訂正のお願い

2008.8 株式会社自研センター

* No.J-281 ニッサン キャラバン 2002年2月（E25系）を下記の通り訂正いたします。

P.82 ボデー寸法図 ■ アンダボデー 投影寸法

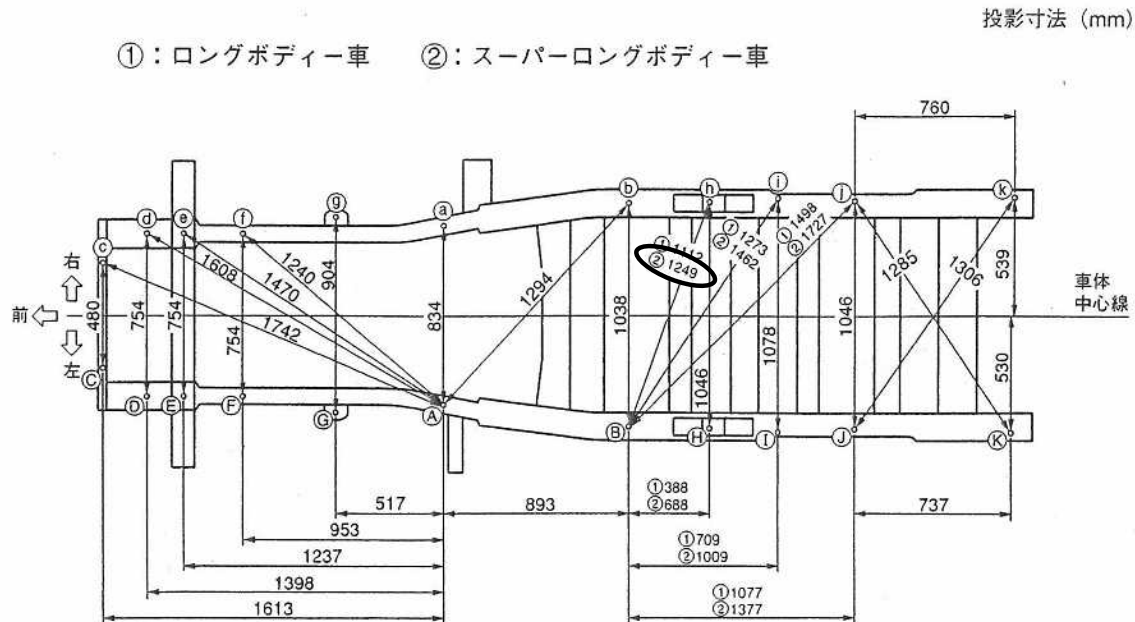
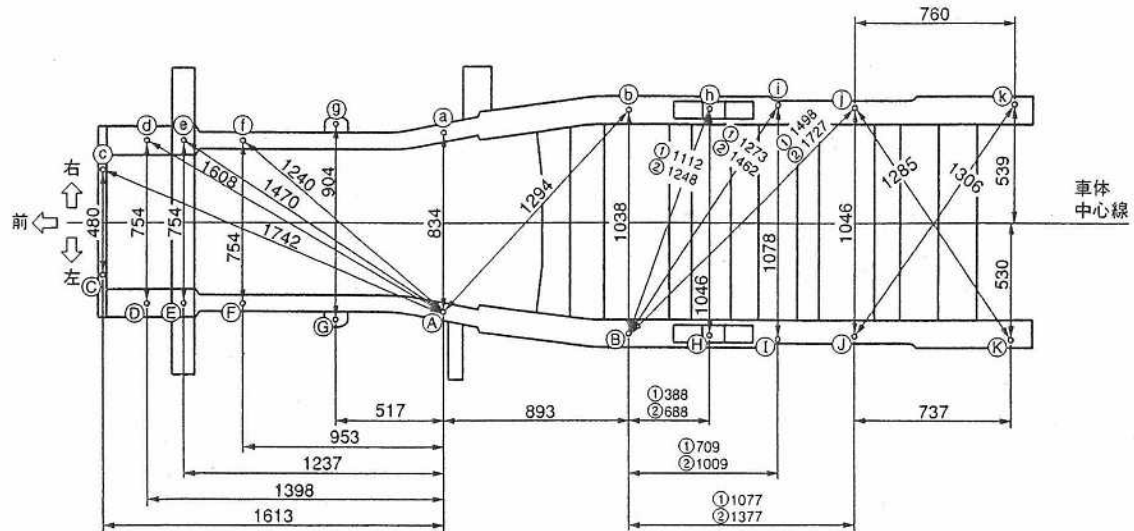
上部イラストおよび表中に記載されている寸法の一部に誤りが有ったため、差し替え願います。

○：誤り箇所

P.83、85 ポデー寸法図

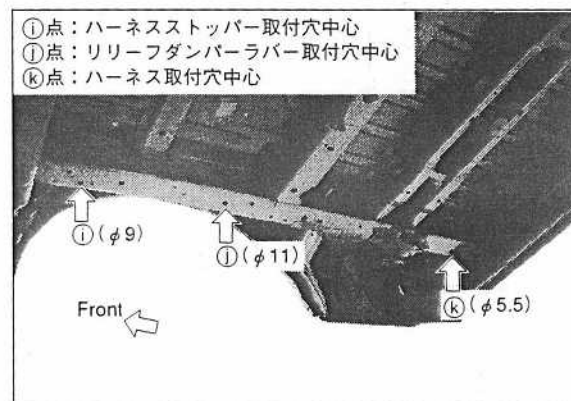
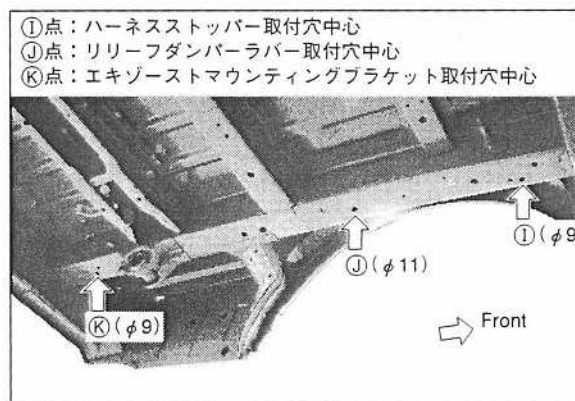
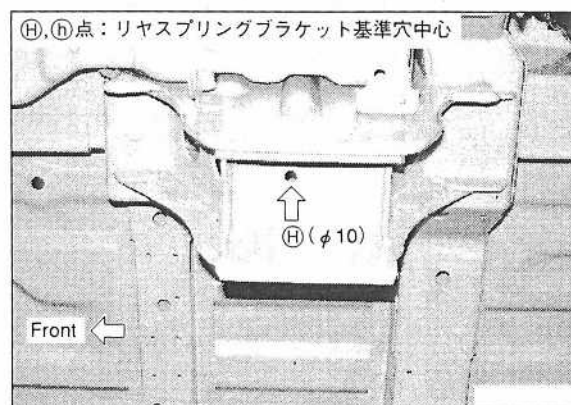
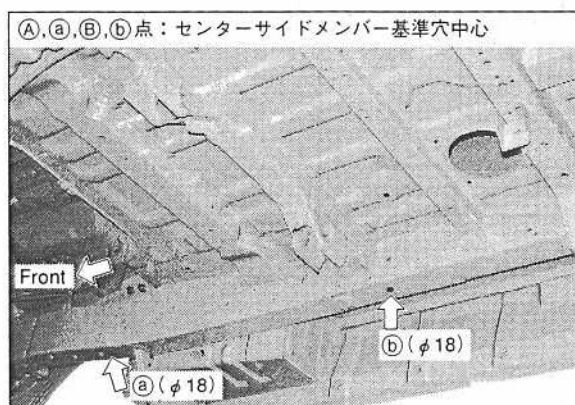
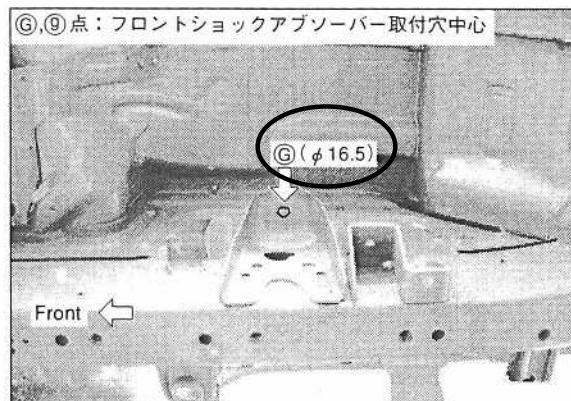
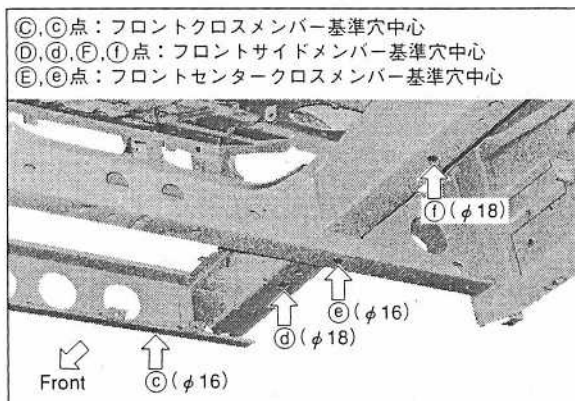
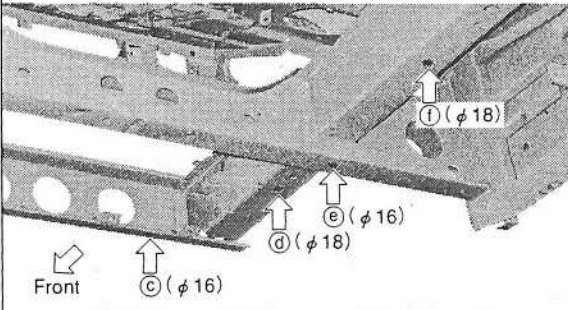
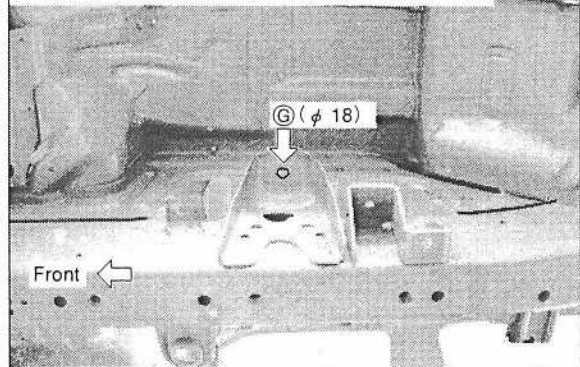
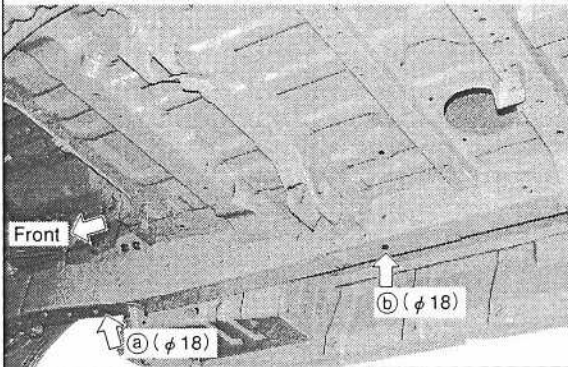
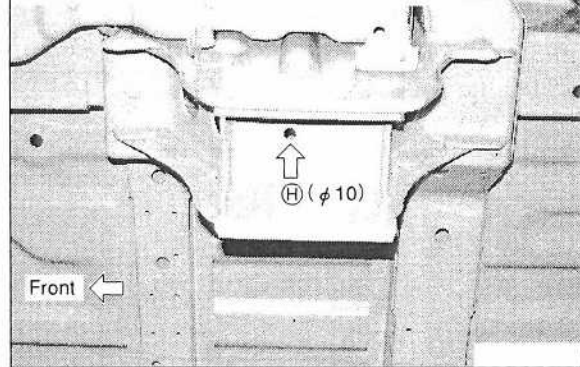
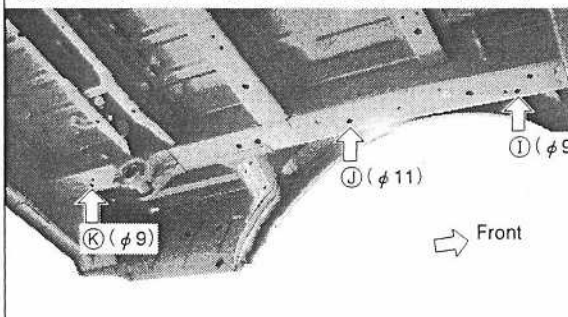
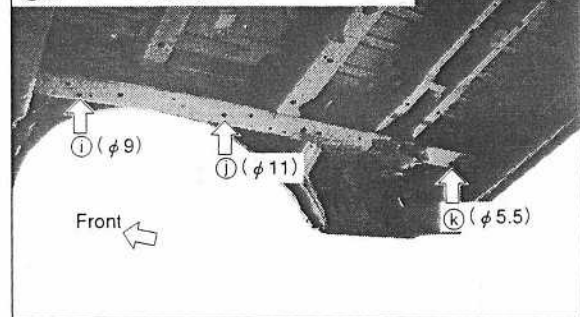
写真中に記載されている測定基準穴情報の一部に誤りが有ったため、差し替え願います。

○：誤り箇所

P.84 ボデー寸法図 ■ アンダボデー 直線寸法

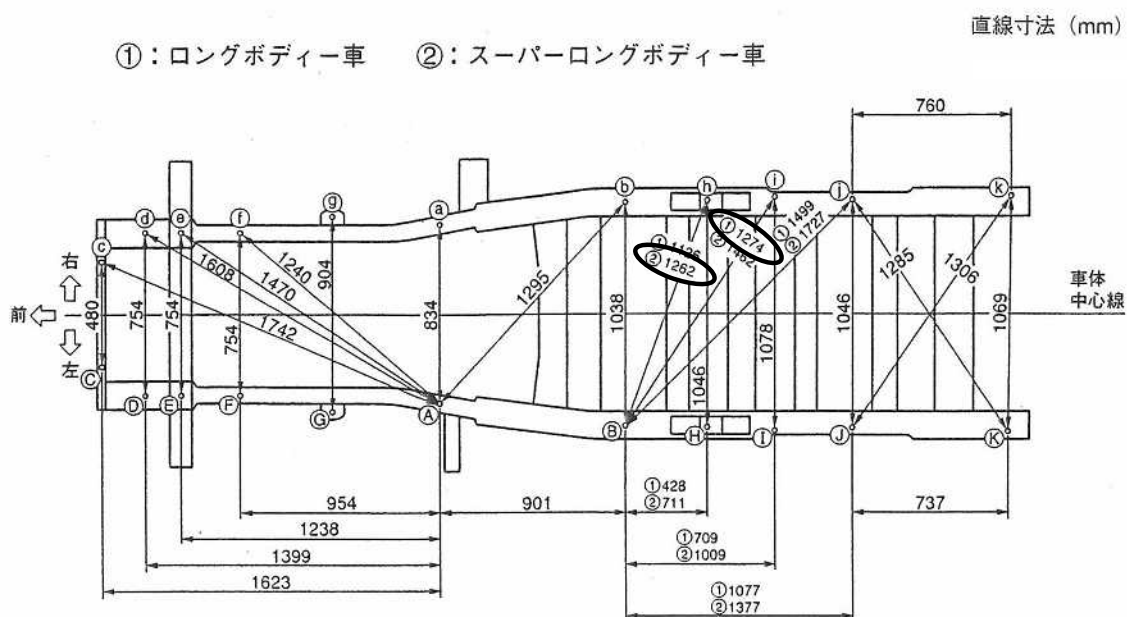
上部イラストおよび表中に記載されている寸法の一部に誤りが有ったため、差し替えます。

○：誤り箇所
